Zeitschrift: **Schweizerische Bauzeitung**

Band (Jahr): **127/128 (1946)**

### Wettbewerb für ein Gemeindehaus und ein Kindergartengebäude in Langnau am Albis

Aus dem Bericht des Preisgerichts

1. Preis (1200 Fr.)  
Entwurf Nr. 4. Verfasser  
R. KUENZLI, Arch.,  
Kilchberg b. Zeh.

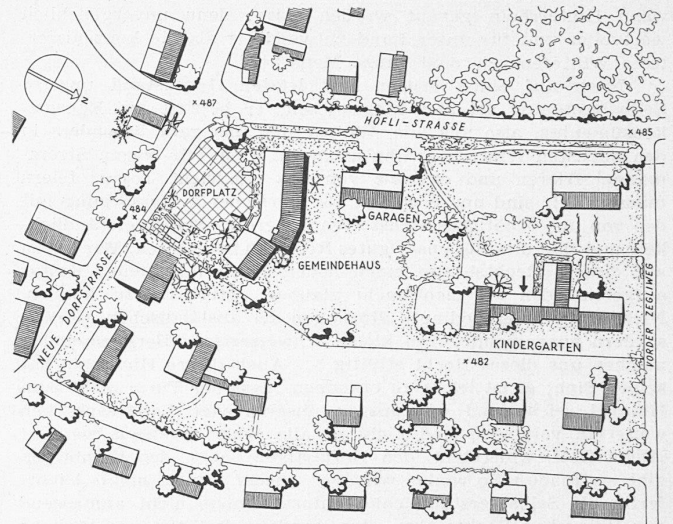
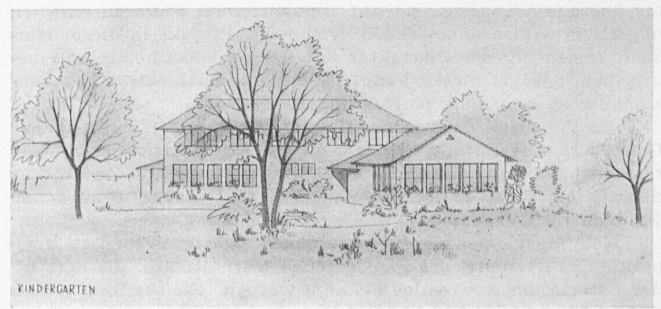
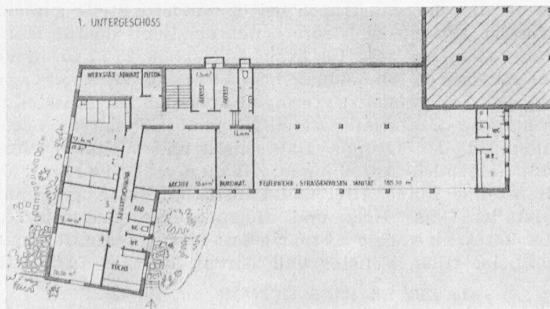
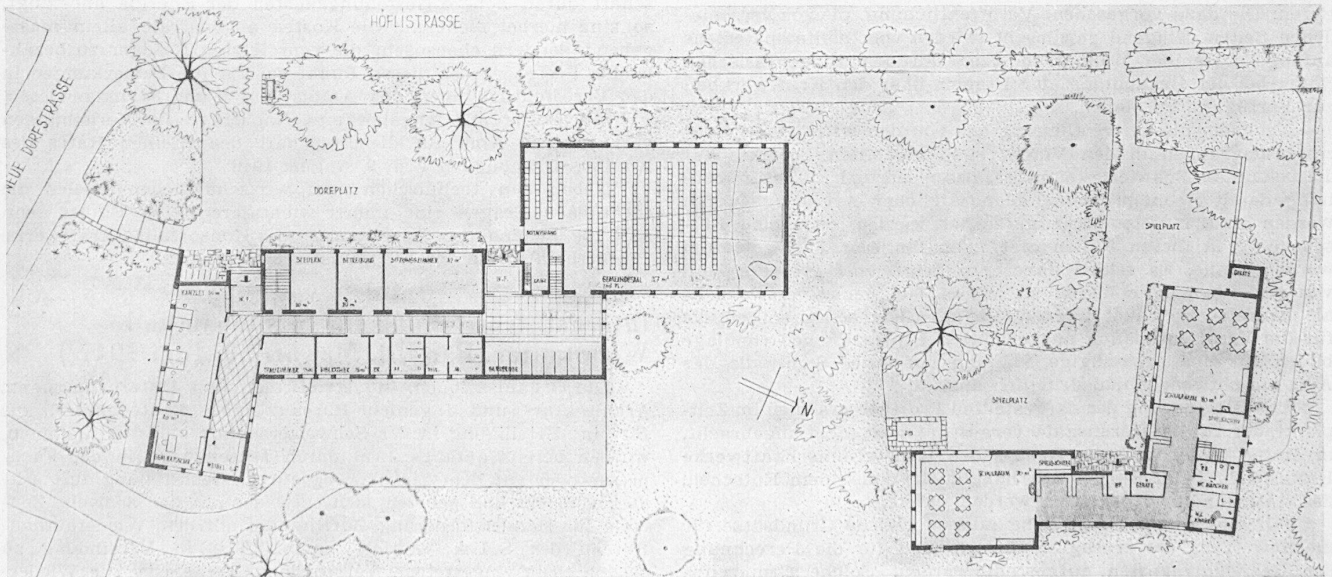
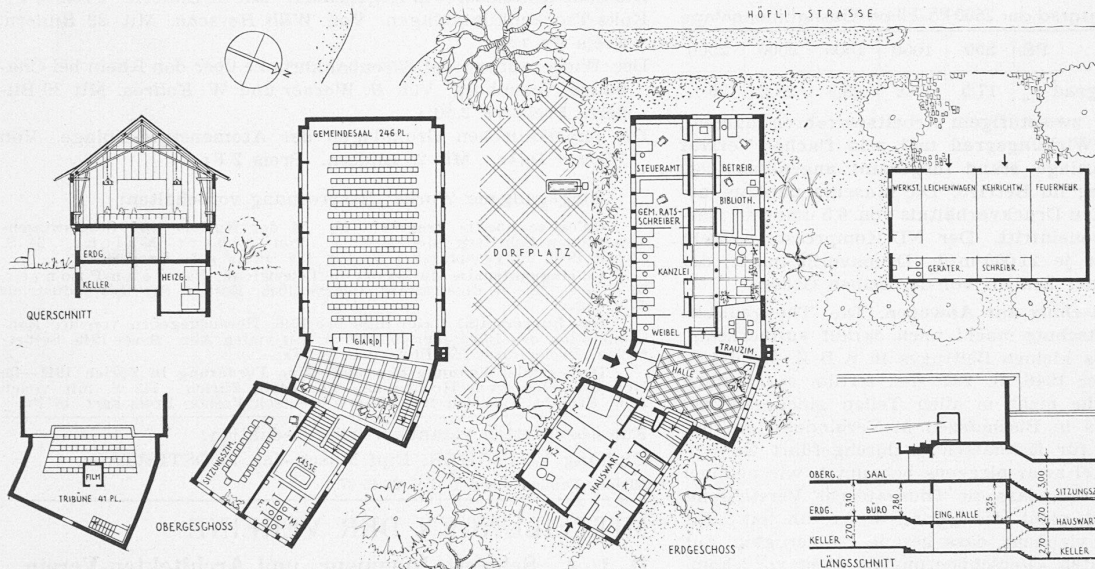
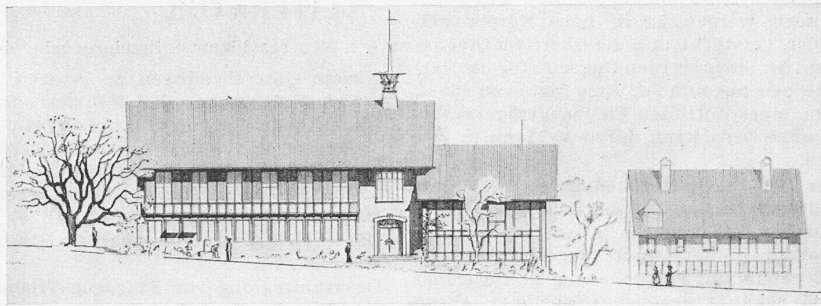
Situation: Die Anordnung der verschiedenen Zwecken dienenden Gebäude trägt diesen, sowie den ländlichen Verhältnissen massstäblich weitgehend Rechnung und ergibt ein gutes Gesamt-

bild nach dem Vollausbau. Schön ist der vorgesehene Dorfplatz. Auch der Ueberbauungsvorschlag ausserhalb des Wettbewerbsgebietes zeigt die gleiche Qualität.

**Grundriss-Disposition:** A. Gemeindehaus: An der Raumdisposition ist nichts zu beanstanden. Die Büroräume der Gemeindeverwaltung liegen richtigerweise im Erdgeschoss und der Gemeindefestsaal im Obergeschoss. Die Flächendifferenzen einzelner Räume sind im Vorprüfungsprotokoll erwähnt, jedoch ohne weiteres korrigierbar. Die Belichtung des Sitzungszimmers an der Längsfront ist ungenügend. — B. Kindergarten: Auch hier ergeben sich keine Beanstandungen, mit Ausnahme der Hauswarterwohnung im Erdgeschoss, die durch das davorliegende Kindergartenlokal zu stark beschattet wird.

**Fassaden-Gestaltung:** Das Gemeindehaus ist in der äusseren Erscheinung sehr gut charakterisiert und zeigt gut abgewogene Verhältnisse und Verständnis für das Detail; etwas übertrieben gross geraten ist das durch zwei Etagen gehende Hallenfenster. Die sichtbare Dachkonstruktion des Saales ist in der vorgeschlagenen Lösung nicht ausführungsfähig und ergibt eine unzureichende Raumhöhe. — Der Kindergarten zeigt eine gute Differenzierung der einzelnen Bauteile. Die zu summarische zeichnerische Darstellung lässt nicht alles Wünschenswerte erkennen.

Im ganzen zeigt dieses Projekt sehr gute Qualitäten.

Unten: 2. Preis (1000 Fr.) Entwurf Nr. 2. Verfasser HCH. MÜLLER, Arch., Thalwil. Grundrisse 1:600 und Perspektiven

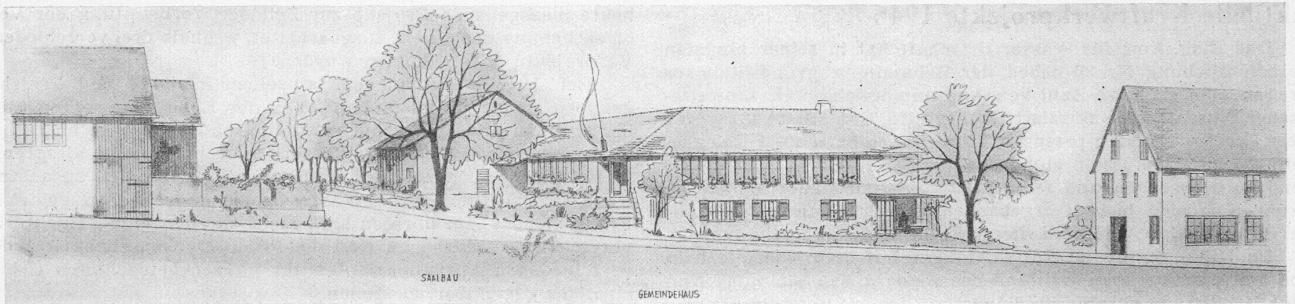
**Situation:** Der Dorfplatz liegt an der Höflistrasse, gegen die Dorfstrasse ist eine Wiesenfläche angeordnet, über welche ein abgetreppter Weg zum Kanzlei-Eingang führt. Dieser Zugang ist nicht eindeutig und klar. Kindergarten mit guten Abständen von Höflistrasse und Zelglweg mit Wiesenvor gelände. Der Zugang für die Kinder ist nur über die Höflistrasse möglich.

**Grundriss - Disposition:** A. Gemeindehaus: Die Grundriss-Anordnung bedingt zwei getrennte Eingänge. Die Kanzleiräume sind gut angeordnet und besonnt, mit richtig differenzierten Korridoren bezügl. Breite und Belichtung. Garderobeanlage richtig, Saal etwas zu gross. Gedeckter Velostand beim Eingang praktisch. Hauswarterwohnung gute Sonnenlage. Zugang zum Arrestlokal ungeeignet. Magazine und Archiv im Untergeschoss richtig an durchgehender Aufschliessungsstrasse. — B. Kindergarten: Eingang mit Windfang zu wenig zentral gelegen, Garderoben richtig angeordnet. Vorhalle vor dem gemeinsamen Eingang zu klein. Alle drei Wohnungseinheiten auf einem Boden geordnet.

**Fassaden-Gestaltung:** Schlichter ländlicher Eindruck des Gemeindehauses. Der niedrige Kanzleitrakt und der hintere höhere Saalbau sind etwas beziehungslos zueinander gestellt. Die Architektur des Kindergartens etwas trocken. Unbefriedigend ist bei beiden Bauten, dass der eine Gebäudeteil ein Satteldach, der andere ein Walmdach aufweist. Beim Gemeindehaus ist ausserdem die Verbindung beider Dächer ungelöst.
